Betr.: **Schlussverschickung**

Baumaßnahme: **Bündnis für den Radverkehr
Veloroute 5 - Hufnerstraße (Hufnertwiete - Krüsisstraße)**

Anlagen: Erläuterungsbericht
Übersichtskarte = 1:5000, N/MR22-2019-010-ÜK-01
Lageplan = 1:250, N/MR22-2019-010-LP-01 bis -02
Abwägungsvermerk
Vermerk zum Abstimmungstermin vom 30.09.2021

Abwägung der zur 2. Versickung der verkehrstechnischen Planung vom 24.08.2021 eingegangenen Stellungnahmen

Zeichnung Nr.: N/MR22-2019-010-LP-01	Maßstab: 1 : 250	Datum: Freigegeben:
Geprüft:		Unterschrift, Technische Aufsicht
Unterschrift, Technische Aufsicht		Unterschrift, N/MR-L

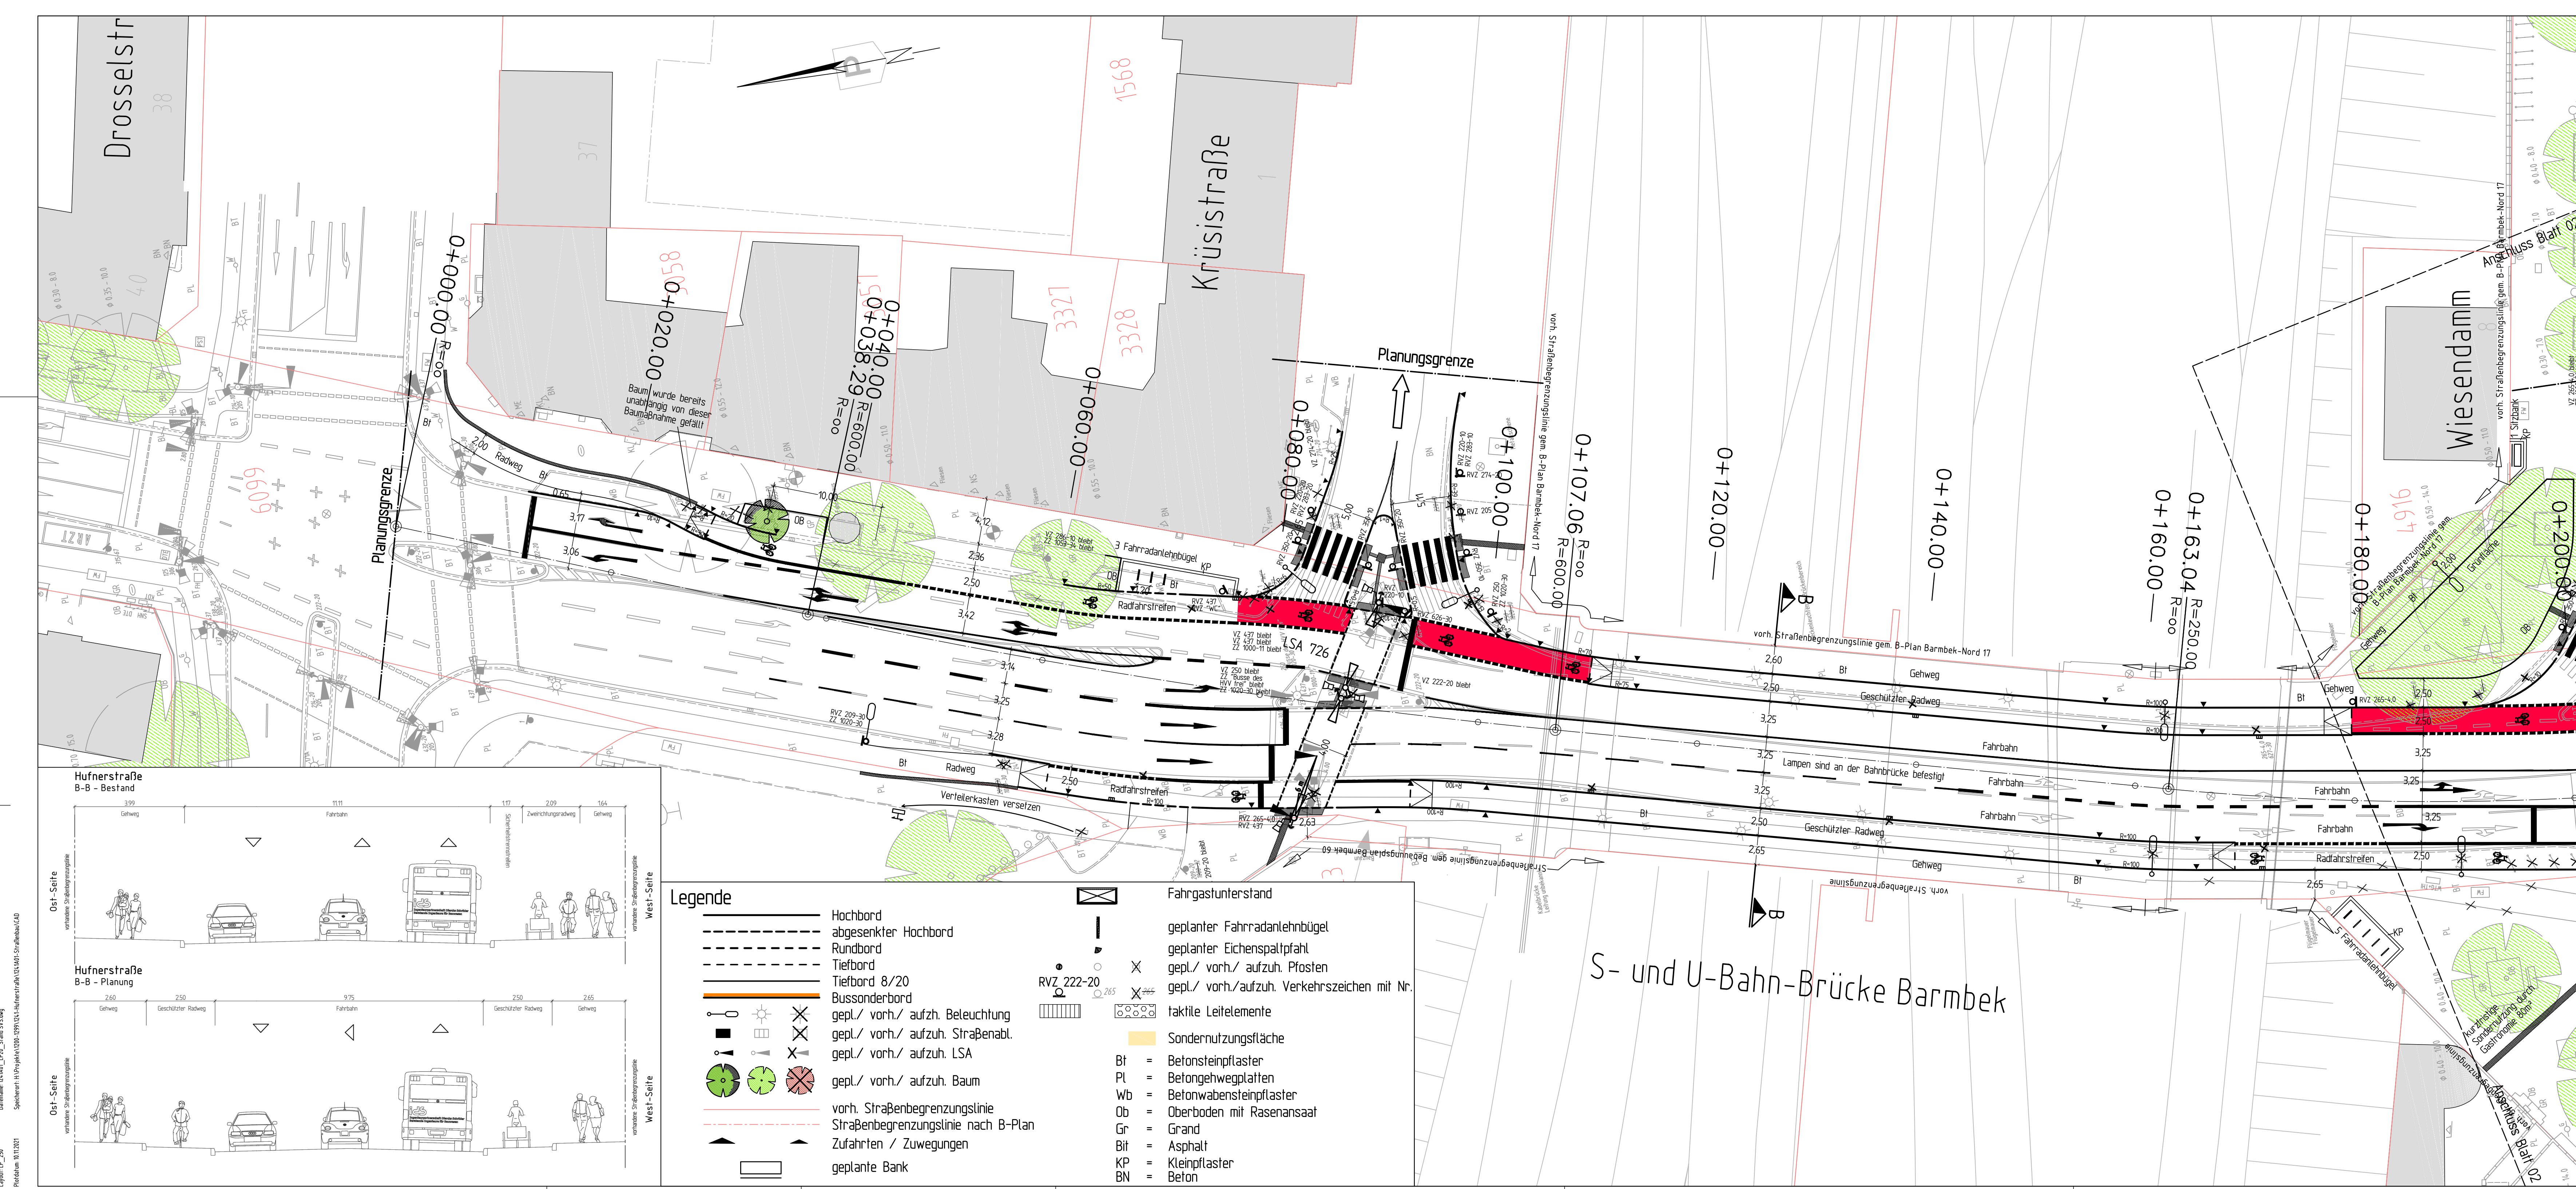
<p>21.</p>	<p>N/MR3 vom 15.09.2021</p>	<p>Lageplan 1/2 Die neue östliche Bordlinie oberhalb Krüsisstraße läuft in der Kronentraufe direkt auf den Stamm des Straßenbaumes vor Nr. 92/94 zu. Hier muss vorab geklärt werden, ob diese Bauweise baumverträglich umgesetzt werden kann. Die Ersatzpflanzung vor Hufnerstraße Nr.</p>	<p>Welche Bauweise zur Ausführung kommt, wird vor Ort in Absprache mit dem zuständigen Baumgutachter entschieden. Die Ersatzpflanzung wurde gemäß Ab-</p>
